Beteiligung im Bauleitplanverfahren gemäß Paragraph 4 Abs. 1 BauGB, Vorhabenbezogener Bebauungsplan Nummer 2496, Schlodderdicher Weg

hiermit erhebe ich im Namen des Bund für Umwelt und Naturschutz Deutschland e. V. (BUND) im Rahmen der Beteiligung am vorhabenbezogenen Bebauungsplan Nr. 2496, Schlodderdicher Weg, fristgemäß Einwendungen.

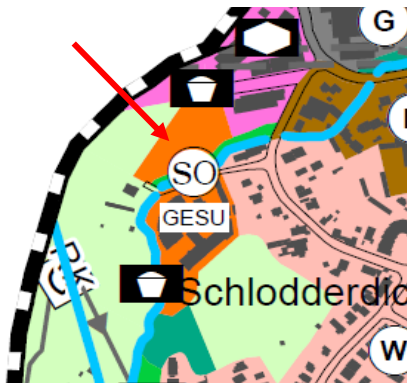
- 1.9.1. Verzichtet werden sollte auf eine Erweiterung des Sondergebietes Psychosomatische Klinik Schlodderdich. An der Strunde wurden mit FöNa-Fördermitteln ein Rad- und Fußwegekonzept sowie punktuellen Aufwertungen durchgeführt, um die Natur erlebbar zu machen. Eine Bebauung in so geringem Abstand zur Strunde widerspricht auch den Ziel des Gewässerkonzeptes (Zumbroich, 2006), den naturnahen Zustand an der Strunde zu verbessern. Die Rücknahme der Fläche W-Gr5 und W-Gr4 wird in diesem Zusammenhang begrüßt, weitere Bebauungen sollten nicht zugelassen werden. Gegen die Planung bestehen erhebliche Bedenken.
